## Keuringsverslag van een elektrische laagspanning- en zeer lage spanningsinstallatie

NIET CONFORM

Datum keuring: 28/02/2024

Straatnaam	Zonneweeldelaan
Huisnummer	17
Busnummer	24
Postcode	3600
Gemeente	GENK
Land	België

Afbeelding schakel- en verdeelbord:

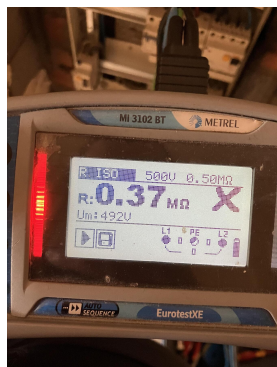
NOK

<b>Visueel nazicht (algemeen)</b>	NOK	<b>Directe aanraking</b>	NOK	<b>Indirecte aanraking</b>	NOK
<b>Aansluitingen</b>	NOK	<b>schema in bijlage door Aceg vzw</b>	OK		
<b>Equipotentiale verbindingen</b>	niet van toepassing	<b>Doorsnede geleiders</b>	OK		
<b>Continuïteit</b>	OK	<b>Verlichting / toestellen</b>	NVT
